«Многофункциональный жилой комплекс»  
корпуса 6, 7, 8, 9 с подземной автостоянкой по  
адресу: г. Москва, ул. Дубнинская, вл. 59-69

(корректировка)

Раздел 4 «Конструктивные и объемно-планировочные  
решения»

Книга 1. «Конструктивные решения ограждения котлована»

Схема расположения конструкций ограждения котлована (1 : 200)

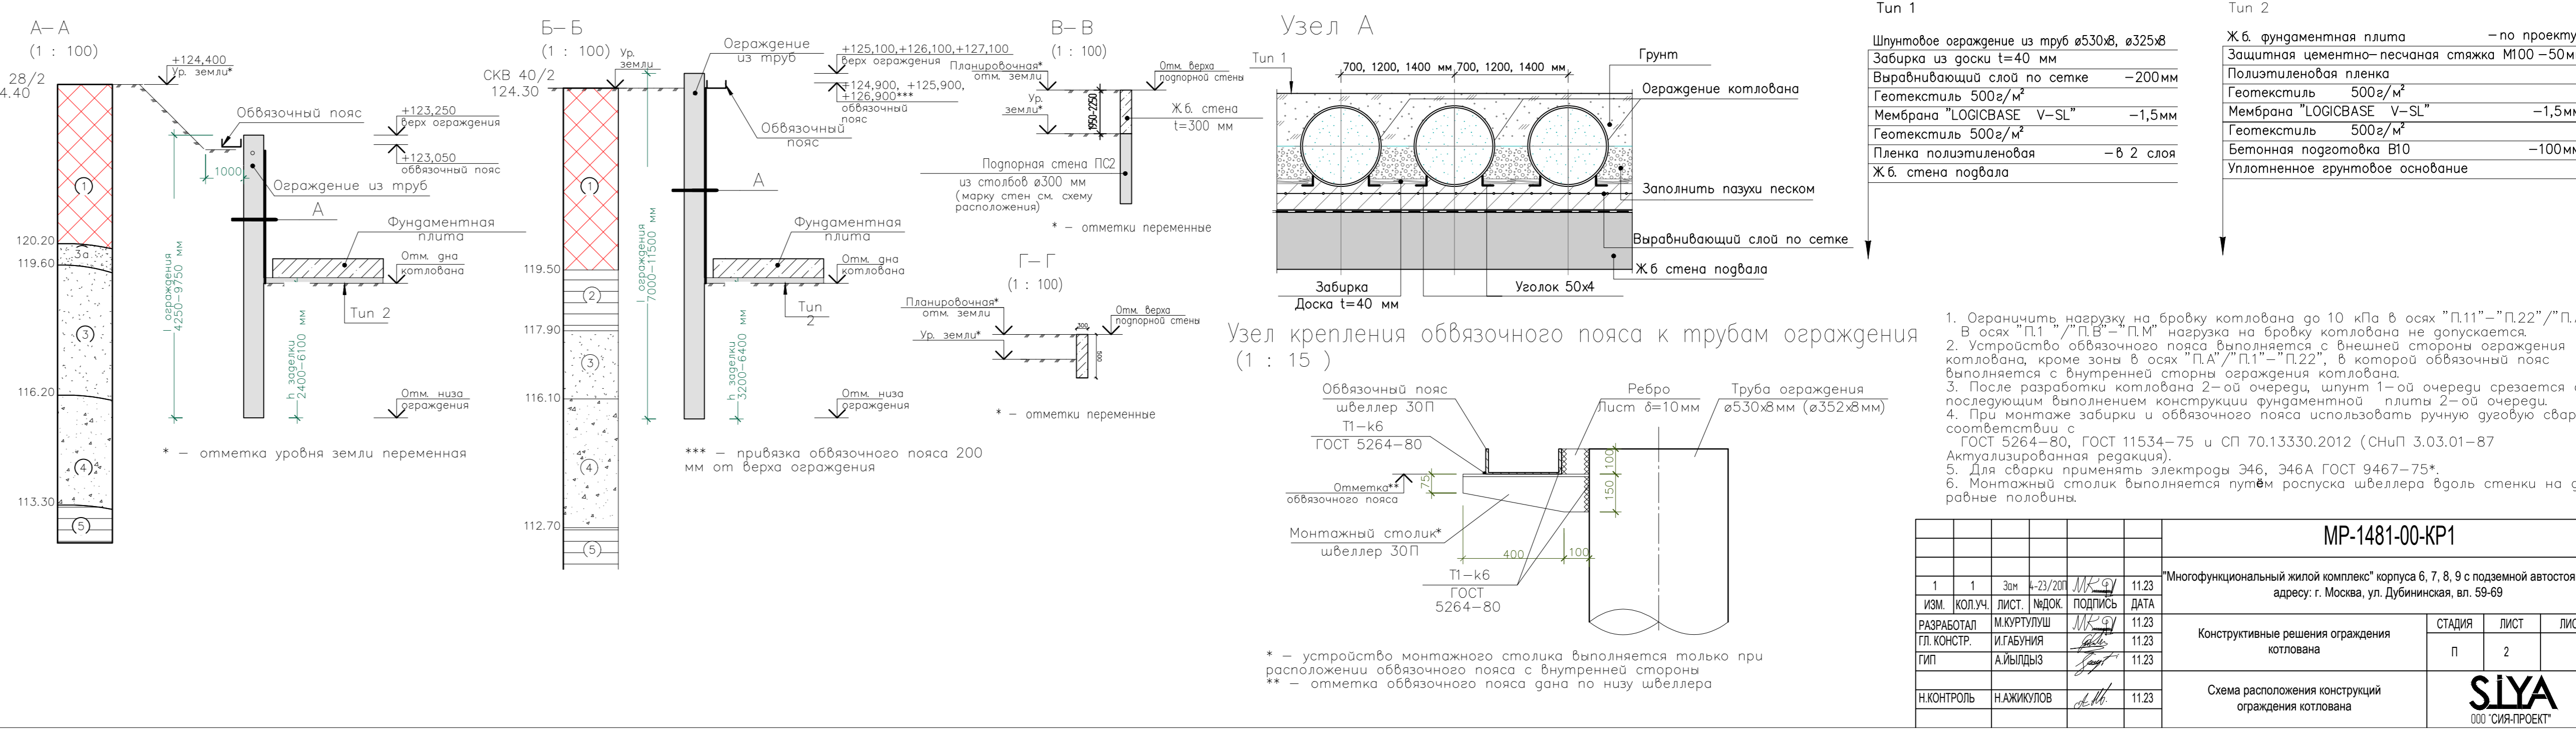
№ изменения	Параметр до внесения изменений	Параметр после внесения изменений	№ листа с обозначением изменения	Прим.
1.1	<p>-Подпорная стена располагалась в осях «П.М/П.2-П.6» и П.Р-П.Т/П.15-П.25».</p> <p>- Характерные отметки верха подпорной стены: +125,35; +125,55; +127,30; +127,40, +127,75; +127,80.</p> <p>-Шаг столбов фундамента (Ø300мм) под подпорной стеной – 300мм</p>	<p>-Подпорная стена располагается в осях (П.М-П.Т)/(П.1-П.25).</p> <p>- Характерные отметки верха подпорной стены: +125,76; +126,06; +126,26; +126,46; +126,66; +126,86; +127,36; +127,56.</p> <p>-Шаг столбчатого фундамента (Ø300мм) под подпорной стеной в осях (П.М-П.Н)/(П.1-П.13) – 600мм, в осях (П.Л-П.Т)/(П.15-П.25) – 500мм.</p>	Л.2 (ГЧ)

В осях (П.М-П.Т)/(П.1-П.25) для организации рельефа предусмотрено устройство ж.б. подпорных стенок (см. лист 2 графической части).

После устройства фундаментов выполняется сплошная монолитная подпорная стена толщиной 300 мм. Характерные отметки верха подпорных стен: +125,76; +126,06; +126,26; +126,46; +126,66; +126,86; +127,36; +127,56 (см. лист 2 графической части).

Фундаментом подпорных стенок в осях (П.М-П.Н)/(П.1-П.13) служит столбчатый фундамент  $\varnothing 300$  мм с шагом 600 мм, длиной 1850 мм. Столбы возводятся с поверхности естественного рельефа. Продольное армирование принято – 8шт.  $\varnothing 10$  А500С с организацией арматурных выпусков для обеспечения связи столбов и подпорной стены, поперечное армирование из арматуры  $\varnothing 8$  А240 с шагом 200мм. Материал конструкций – бетон В30 W8 F200.

Фундаментом подпорных стенок в осях (П.Л-П.Т)/(П.15-П.25) столбчатый фундамент  $\varnothing 300$  мм с шагом 500мм, длиной 3200мм. Столбы возводятся с поверхности естественного рельефа. Продольное армирование принято – 8шт.  $\varnothing 10$  А500С с организацией арматурных выпусков для обеспечения связи столбов и подпорной стены, поперечное армирование из арматуры  $\varnothing 8$  А240 с шагом 200мм. Материал конструкций – бетон В30 W8 F200.
